補足説明資料集

以下に示すコメント番号の補足説明資料を次ページ以降に示す。

図 1 構造解析モデルと構造図の違い

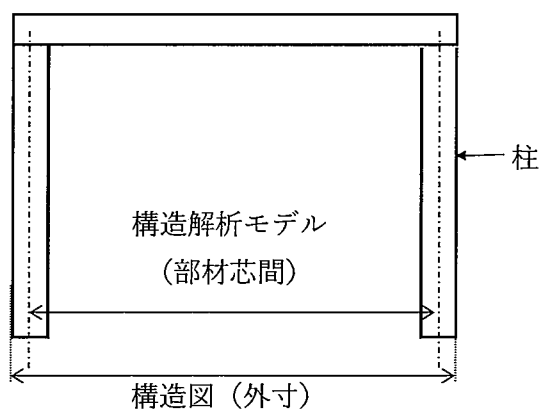
添説-設 3-1-転 6 の UO₂ ブロータンク耐震計算書において、構造解析モデルの寸法が添付図面寸法と相違しているケースがある。例えば、P1186 の UO₂ フィルタのフードボックス。他の設備についても水平展開すること。

耐震計算書の構造解析モデルと添付図の構造図の寸法で異なる理由として、以下の2つの場合があります。

A：構造解析モデルで示す寸法が構造図で示す位置が異なる場合

B：構造解析モデルは柱やはりの部材芯間の寸法を、構造図は部材の外寸を示す場合（補足1参照）

補足 1：構造解析モデルは柱やはりの部材芯間の寸法を、添付図は部材の外寸を示す理由

構造解析モデルにおいて、角柱、円柱、溝形鋼（弱軸）といった対称性の有する部材の場合は部材芯間の寸法を用います。このため、柱やはりに角柱等を用いている部材を有する場合、耐震計算書の構造解析モデルの寸法（部材芯間）と添付図の構造図の寸法（外寸）が異なります。

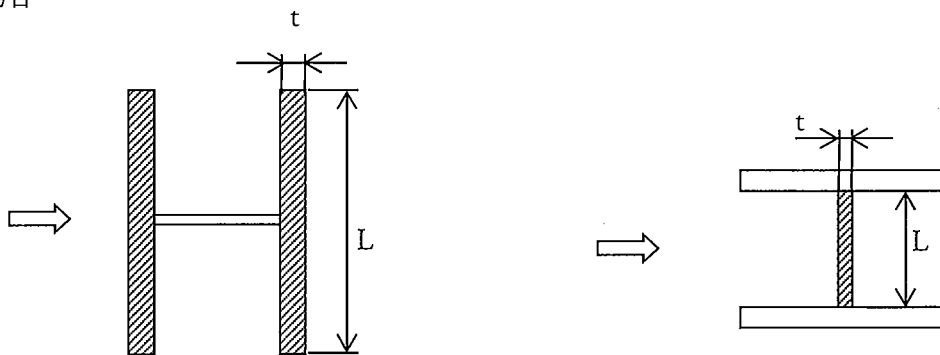
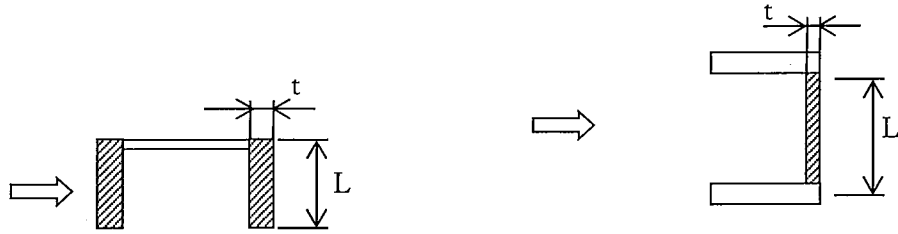
106. 添説-設 3-1-付 2 の評価値算出方法において、P1326 のせん断変形用断面積に説明を入れること。

せん断変形用断面積の説明を添説-設 3-1-付 2 の評価値算出方法に記載いたします。
具体的な算出方法を以下に示します。

矢印のせん断荷重に対するせん断変形用面積 = JIS に記載の断面積 - 斜線部の面積 ($L \times t$)

矢印のせん断荷重に対するせん断変形用面積 =
JIS に記載の断面積 - 斜線部の面積 ($2 \times L \times t$)

矢印のせん断荷重に対するせん断変形用面積＝
JISに記載の断面積－斜線部の面積($2 \times L \times t$)
